**Dodatek č. 3 ke Smlouvě o dílo č. 0040/0/OPRI/22
uzavřený podle ustanovení § 2586 a násl. zákona č. 89/2012 Sb., občanský zákoník,
v platném znění (dále jen „občanský zákoník“)**

- 2.1.** Výše uvedené smluvní strany uzavřely dne 07. 11. 2022 Smlouvu o dílo č. 0040/0/OPRI/22 ve znění dodatku č.1 ze dne 11. 07. 2023, ve znění dodatku č. 2 ze dne 04. 09. 2023 na realizaci díla v rámci veřejné zakázky na stavební práce s názvem „**Rekonstrukce multifunkčního hřiště Hořejší nábřeží, včetně ledové plochy**“ (dále jen „Smlouva“) a objednatel se zavázal za toto dílo uhradit sjednanou cenu, která po změně Smlouvy dodatkem č. 1 a dodatkem č. 2 činí **37 275 136,79 Kč** bez DPH, tj. **45 102 915,52 Kč** s DPH.

Předmět změny (název ZL):
SKATEPARK HOŘEJŠÍ NÁBŘEŽÍ_SO.02 - MOBILNÍ PŘEKÁŽKY - doplnění a úprava prvků

Nový rail ve tvaru C s nájezdama

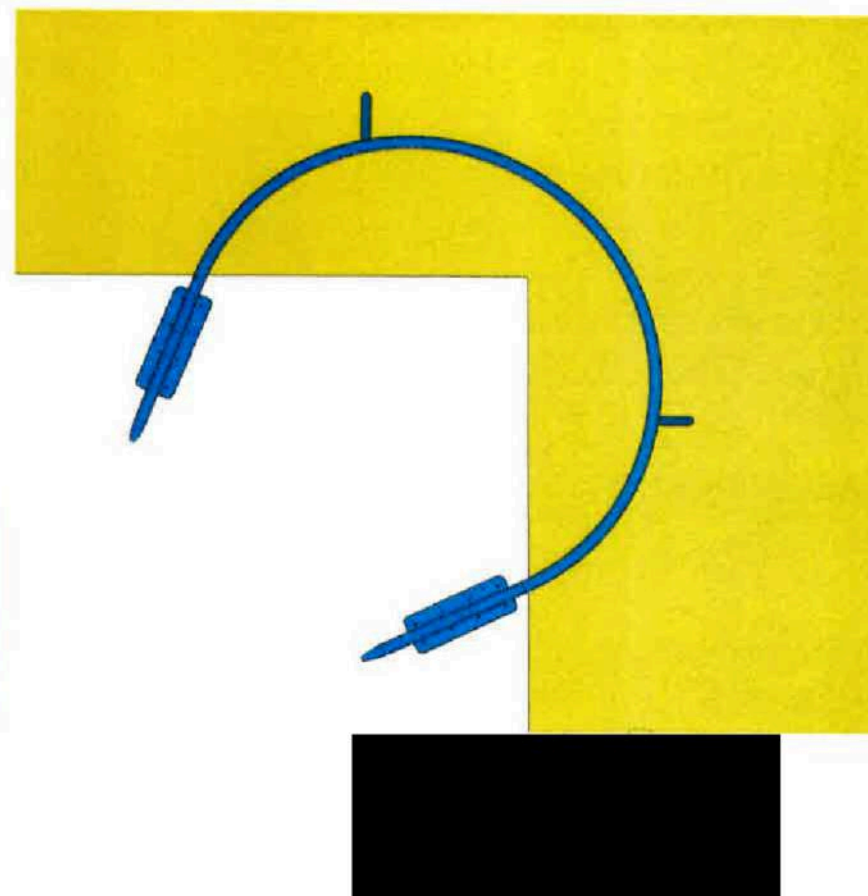
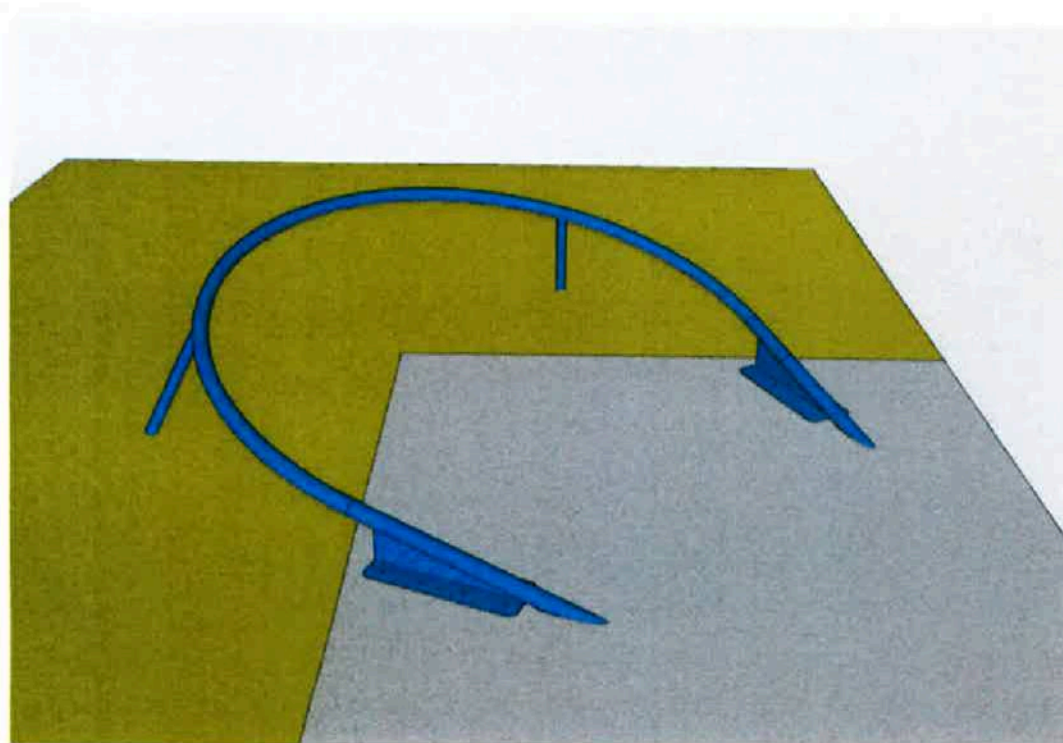
poloměr 1200 mm, průměr 60 mm, tl. 3 mm
navážené a zkosené rovné konce 500 - 800 mm
navážené čelní patky s otvory pro 8 chemických kotev
dvě vzpěry cca 500 mm kolmo na rail, průměr 50 mm

Nový rail na překážce bank

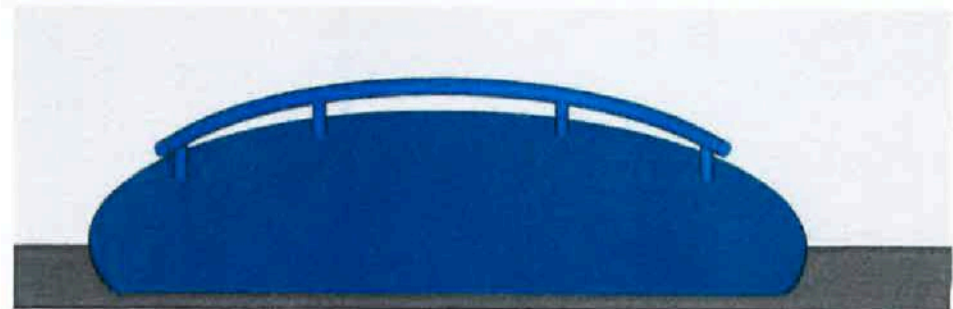
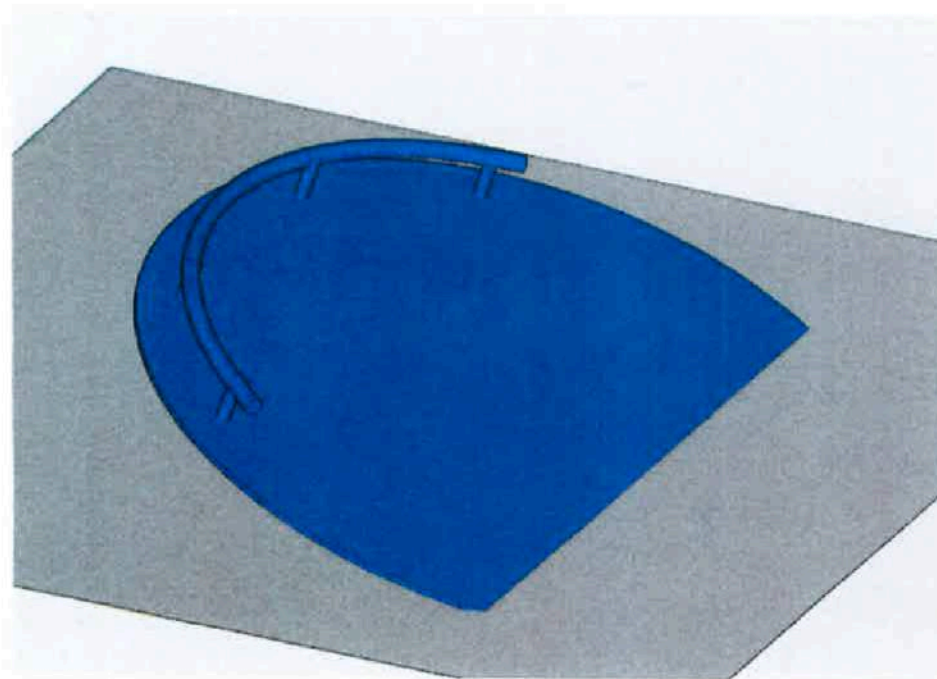
poloměr 1120 mm, průměr 60 mm, tl. 3 mm
4 nohy, výška 150 mm, průměr 50 mm, přivařené

Nový rail na druhé překážce bank

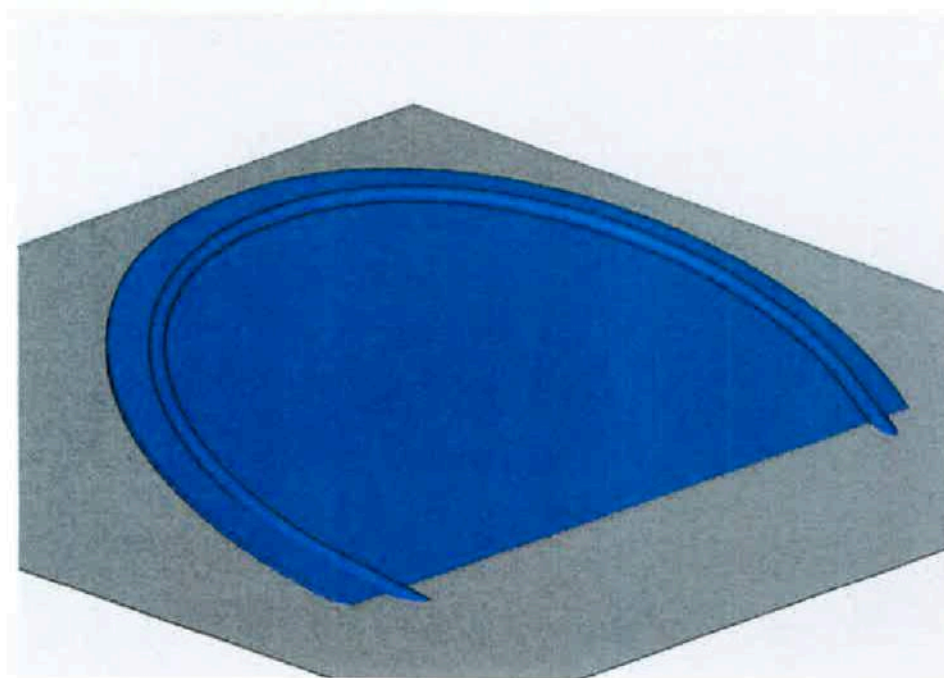
poloměr 1120 mm, průměr 60 mm, tl. 3 mm
bodově přivařeno k ocelové desce banku
zkosené nájezdy

Nový rail

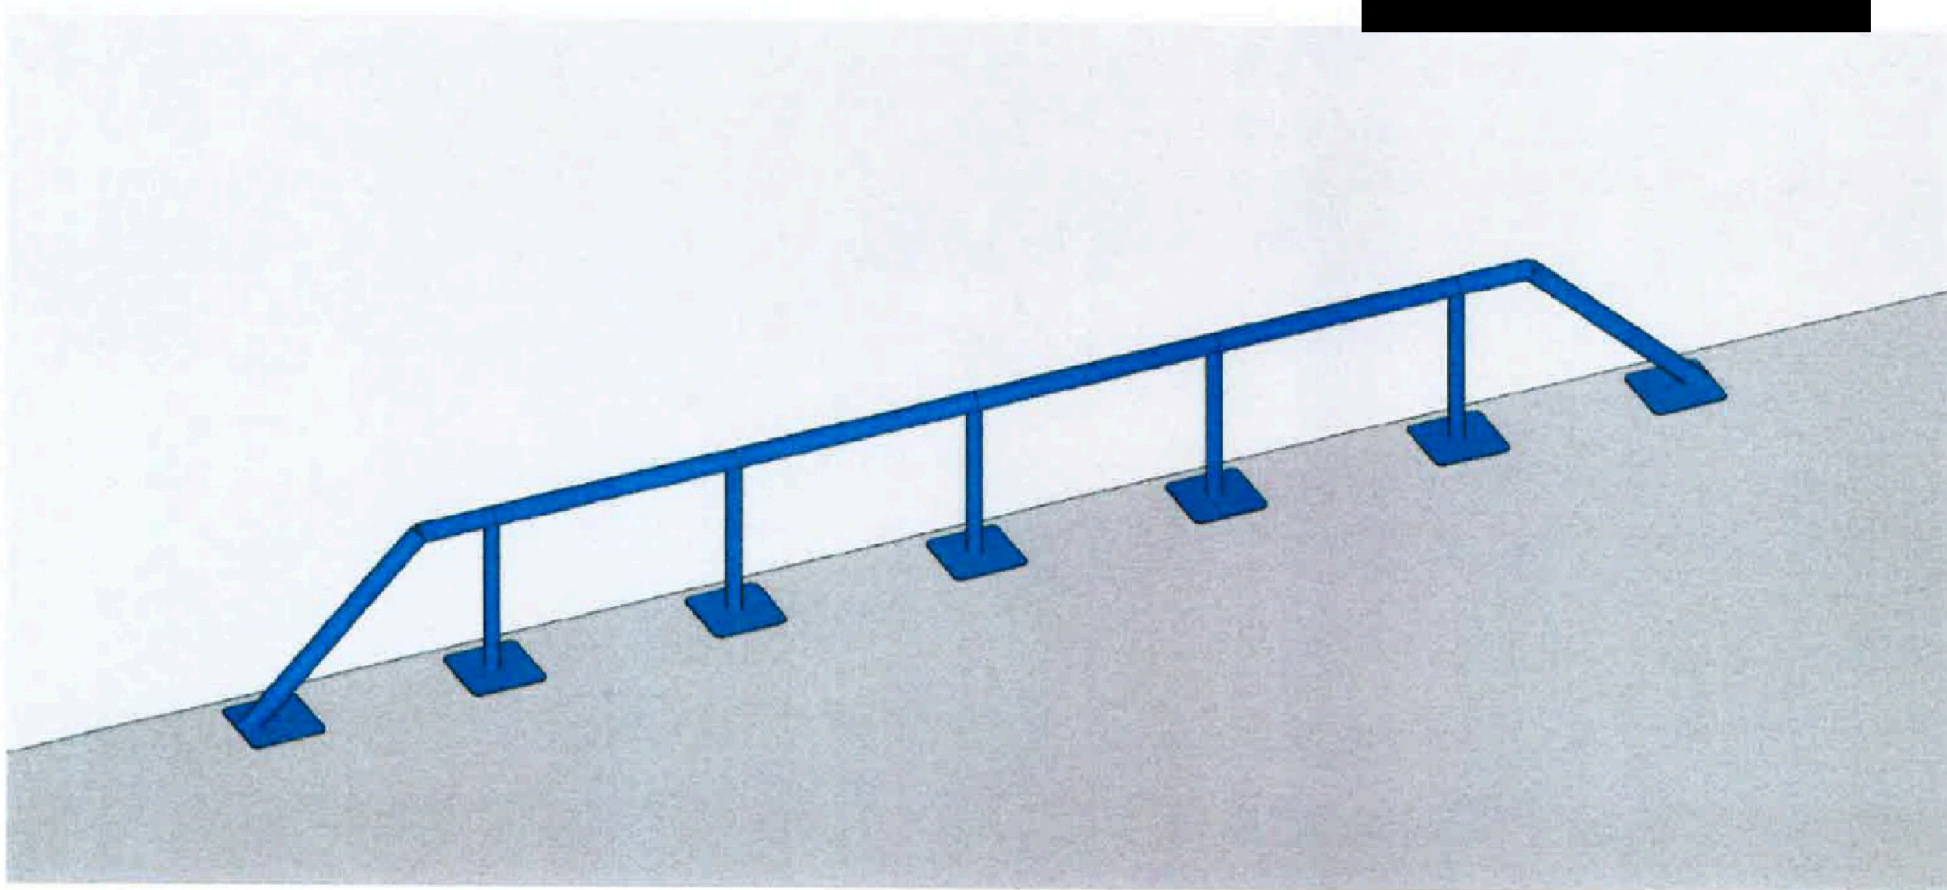
výška 700 mm
délka 5000 mm
průměr 80 mm, tl. 5 mm
zkosené konce 55°
nohy průměr 60 mm, tl. 3 mm, 1000 mm rozestupy
kotveny přes čelní desky, každá 4 otvory pro chem. kotvu

Nový ocelový profil na překážce manuál

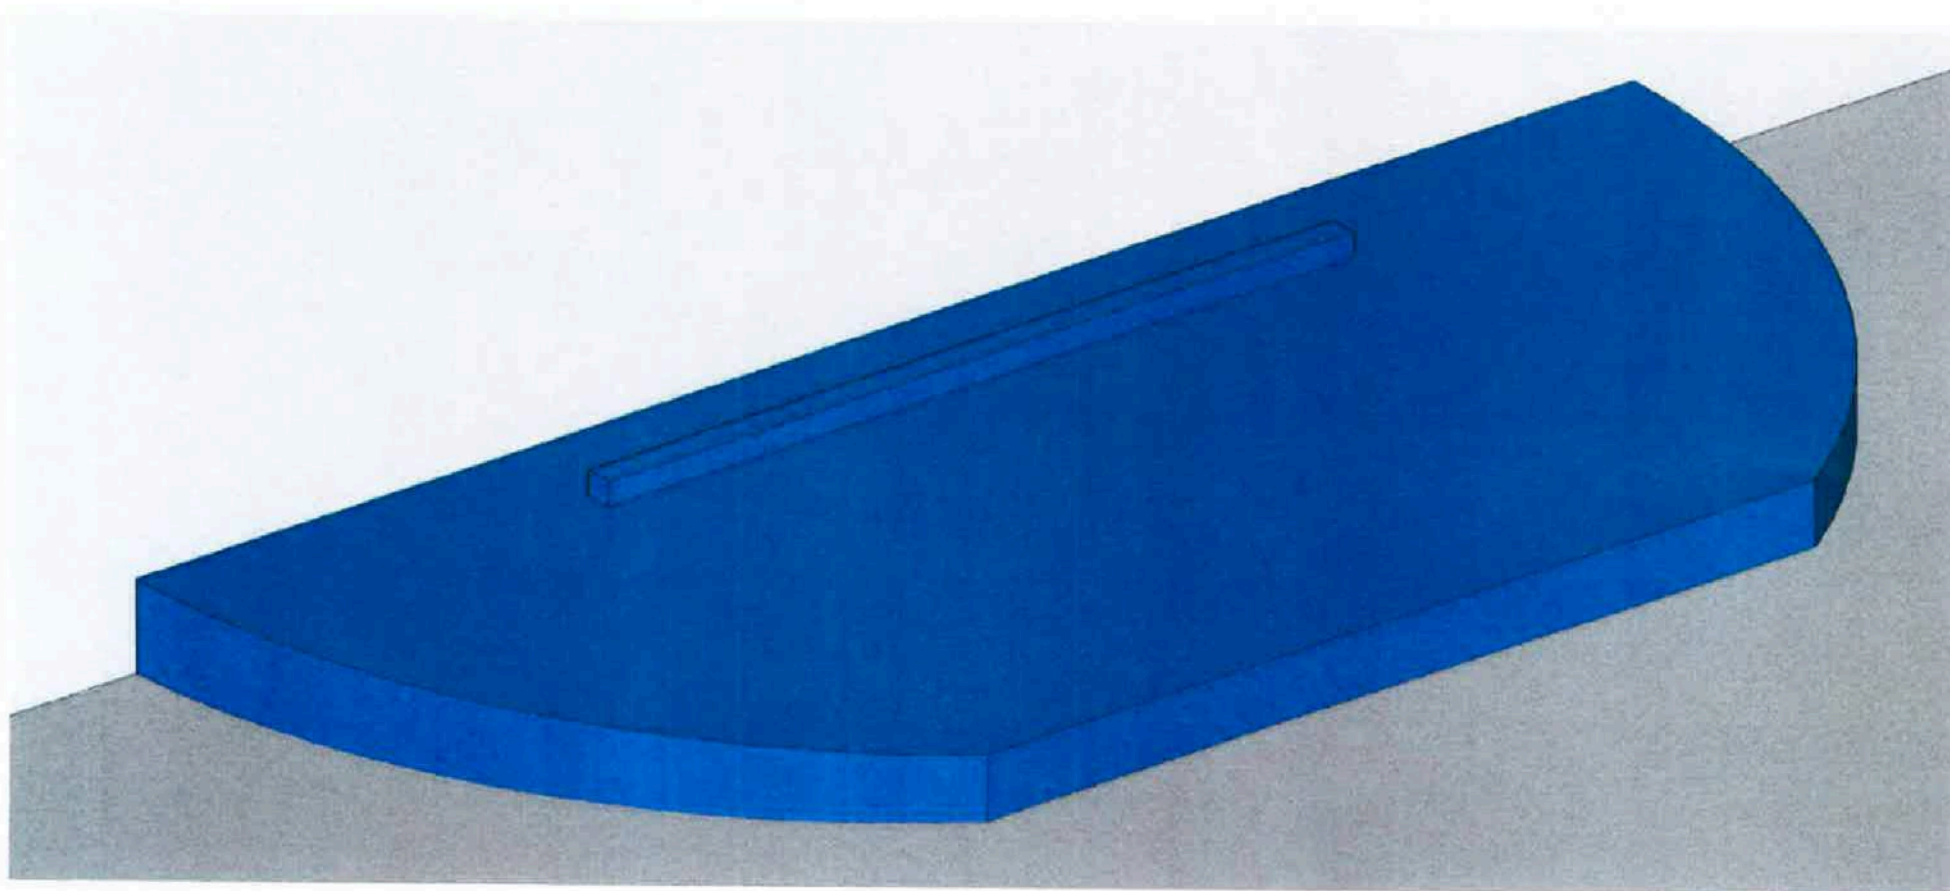
délka 3000 mm
100 x 100 x 4 mm
hrany zaobleny
čela zazátkovány
bodově (nebo liniově) přivařeno
